OGGETTO: Parere in merito al progetto di ampliamento dell'allevamento di suini dell'Azienda Agricola Elisa di Scarabello Mirco al fine di migliorare il benessere animale, la quantità di produzione e la sostenibilità ambientale per una zootecnia 4.0, in comune di Roncade foglio 4, mappali n. 336-356-357.

parere favorevole, ai soli fini idraulici, al progetto di ampliamento dell'allevamento di suini dell'Azienda Agricola Elisa di Scarabello Mirco al fine di migliorare il benessere animale con scarico di acque meteoriche nel canale demaniale Danesin, in Comune: Roncade, Foglio: 4 Particella: 336-356-357, in conformità agli elaborati presentati e condizionatamente al rispetto delle seguenti prescrizioni (con riferimento alla planimetria allegata):

Allegati: Planimetria canali

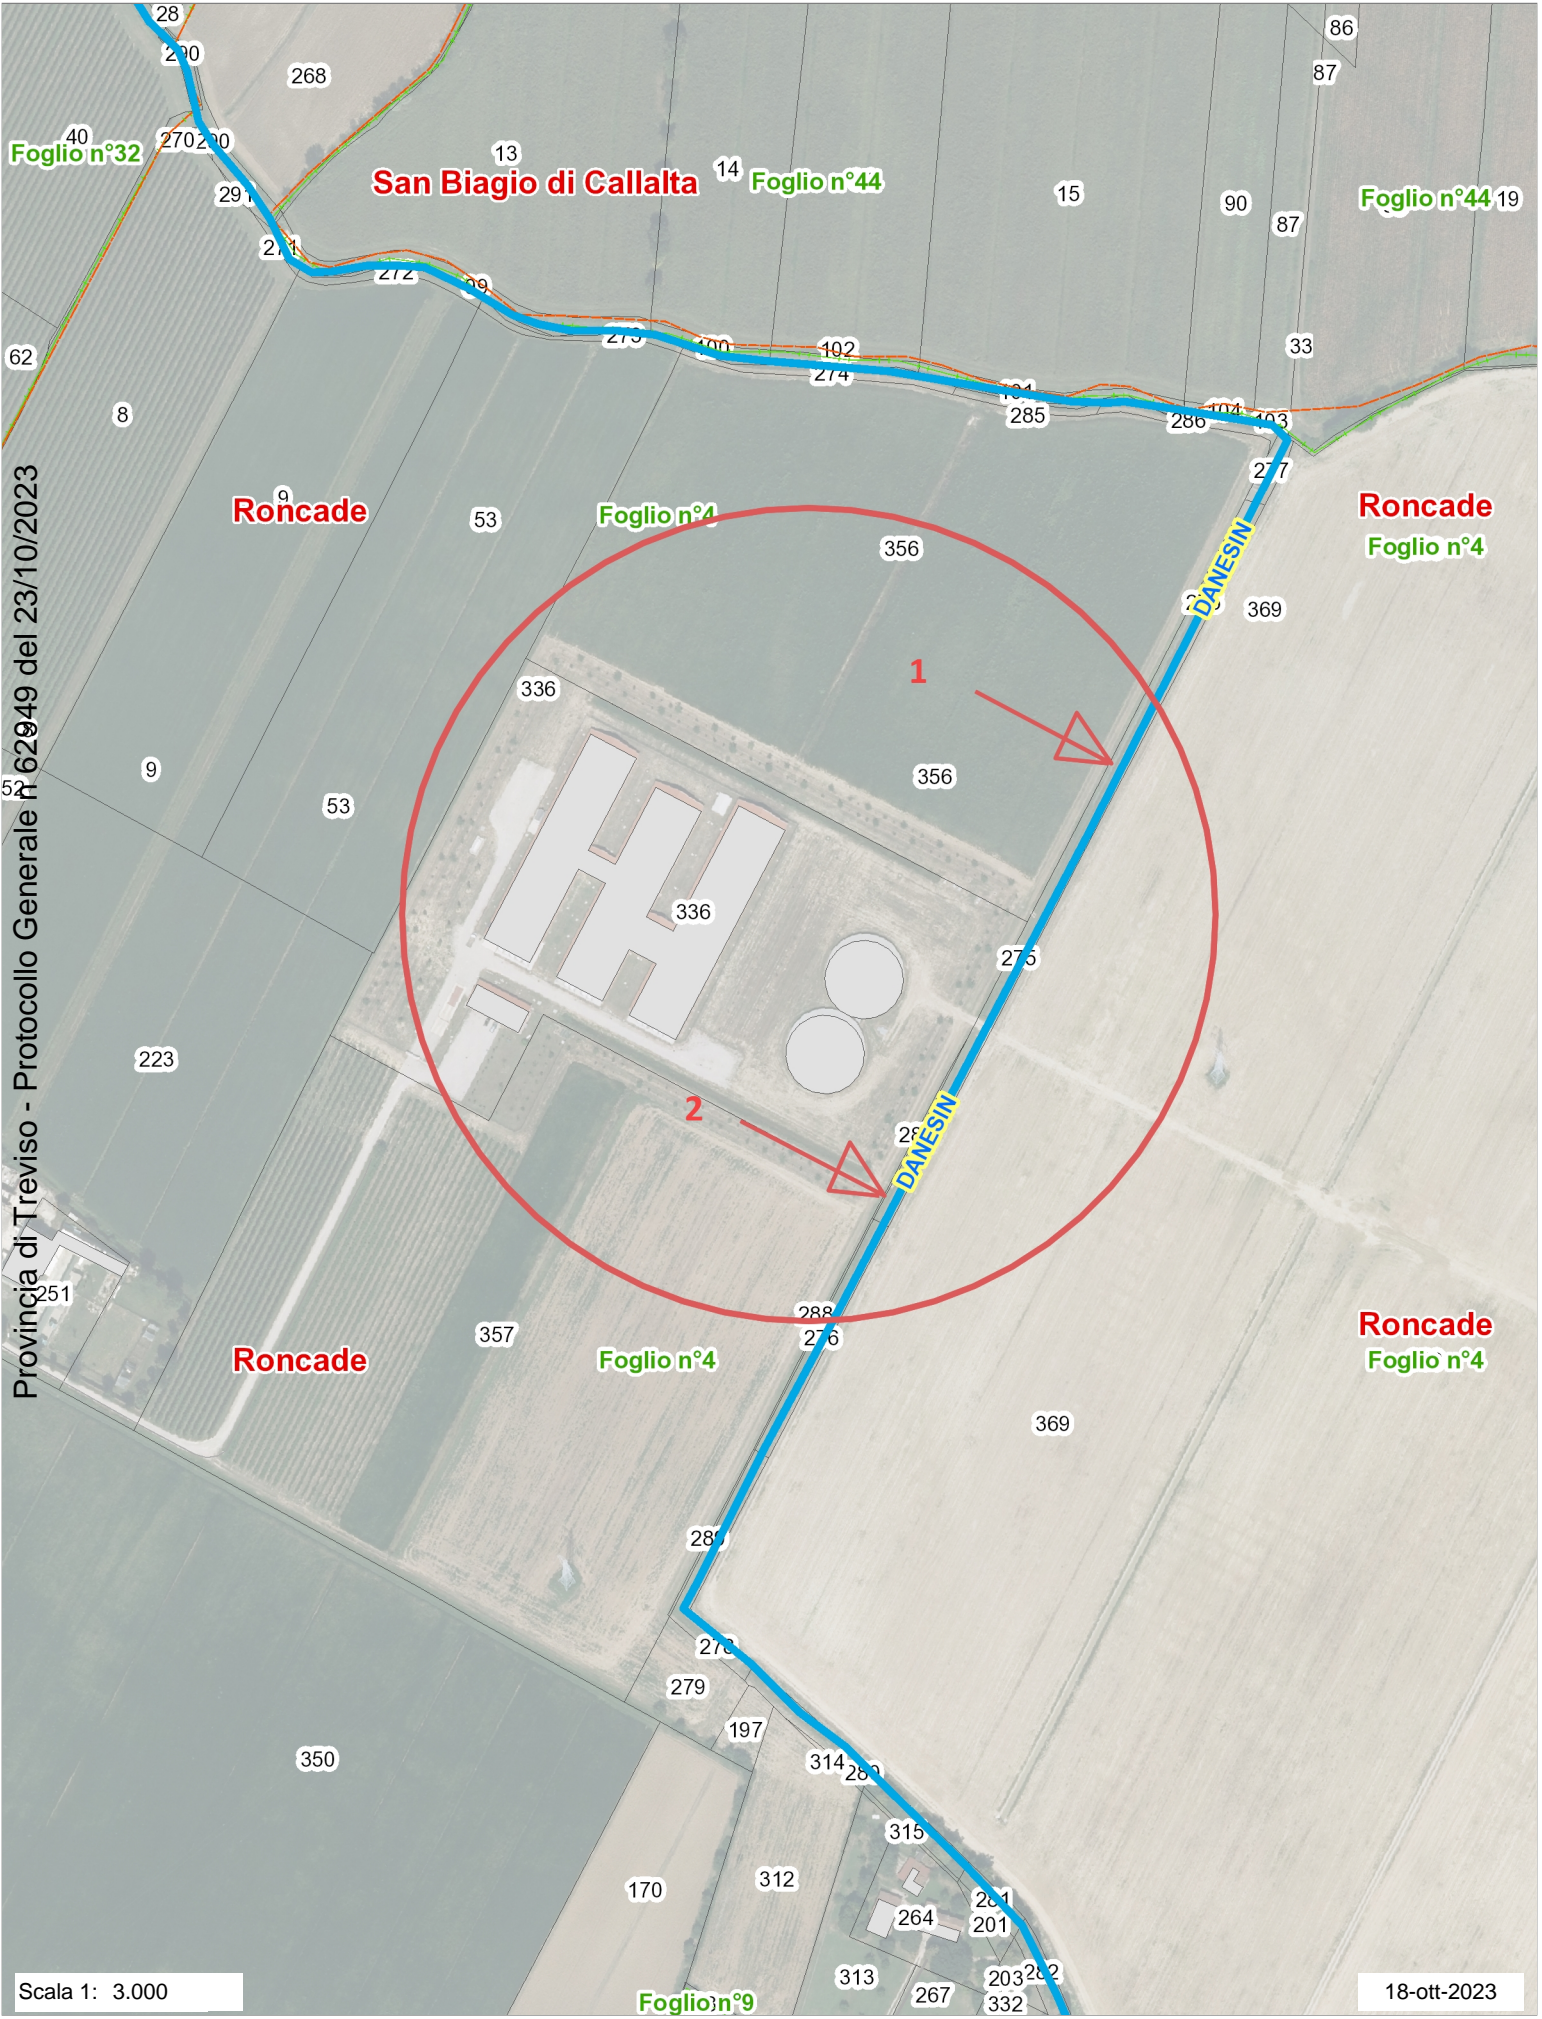
10. lo scarico della rete di smaltimento suddetta potrà avvenire nel canale demaniale Danesin, come previsto nel progetto presentato, in corrispondenza dei punti 1 e 2 della planimetria allegata;

11. in corrispondenza dei 2 punti di scarico delle suddette aree nel canale ricettore dovranno essere predisposti 2 manufatti regolatori, provvisti di setto sfioratore in calcestruzzo o in acciaio, di altezza calcolata in modo tale da favorire il riempimento degli invasi diffusi ubicati a monte, al fine di ottenere il volume di invaso prescritto, con spazio superiore sufficiente a garantire lo sfioro delle portate eccedenti, ed altresì provvisti di bocca tarata sul fondo di diametro pari a 5 cm a quota di scorrimento acqua, in grado di scaricare rispettivamente una portata uscente non superiore a 7,05 l/s per l'area afferente all'invaso 1 e a 6,87 l/s per l'area afferente all'invaso 2, provvisti di griglia ferma-erbe removibile per la pulizia della stessa e della luce di fondo;
